Von:
An:
Cc:
Betreff: SN GUV Gera/Gramme zu Flächennutzungsplan der Gemeinde Grammetal, hier: Beteiligung der Behörden und sonstigen Träger öffentlicher Belange gemäß § 4 Abs. 2 BauGB
Datum: Montag, 20. Juli 2026 14:35:42
Anlagen: image001.png
image002.png
image003.jpg
image005.emz
image007.png
image009.png

Flächennutzungsplan der Gemeinde Grammetal
hier: **Stellungnahme GUV Gera/Gramme im Rahmen Beteiligung der Behörden und sonstigen Träger öffentlicher Belange gemäß § 4 Abs. 2 BauGB**

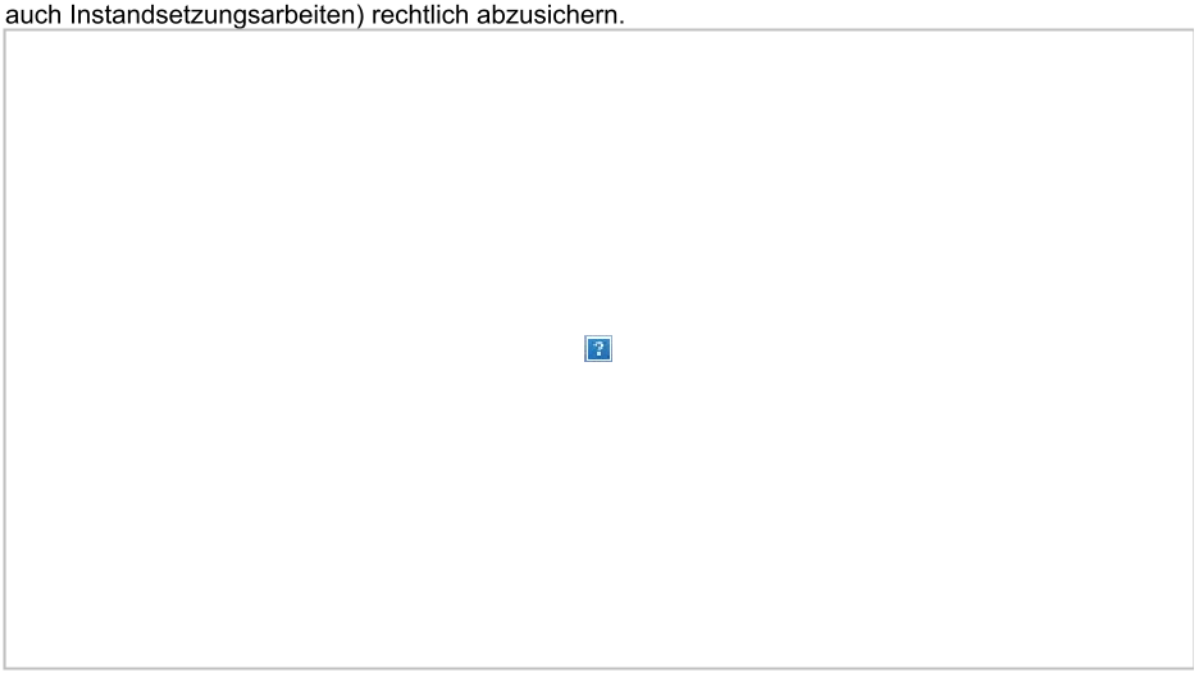
Kap. 19.11 Utzberg
An in nachfolgender Abbildung dargestellter Lage (nordöstlich/ östlich des auszuweisenden Gewerbegebiets) befindet sich im Gewässer Utzberger Bach das in gemeindlichem Eigentum stehende „*Hochwasserrückhaltebecken HRB oberhalb Utzberg mit Totholzrechen*“. Gemäß § 57 Absatz 2 Thüringer Wassergesetz (ThürWG) vom 28. Mai 2019 obliegt den Gewässerunterhaltungsverbänden - gegen Kostenerstattung durch die bevorteilte Gemeinde(n) - die Unterhaltungspflicht für die Hochwasserschutzanlagen, die dem Wohl der Allgemeinheit dienen. Auf der in Fließrichtung linken Seite befindet sich oberhalb des Absperrbauwerkes die Unterhaltungszufahrt zum/ in den Stauraumbereich des HRB. Im Rahmen der geplanten Erweiterung

der Gewerbegebietsflächen ist die linksseitige Zufahrt und Erreichbarkeit für Unterhaltungs- (ggf. auch Instandsetzungsarbeiten) rechtlich abzusichern.
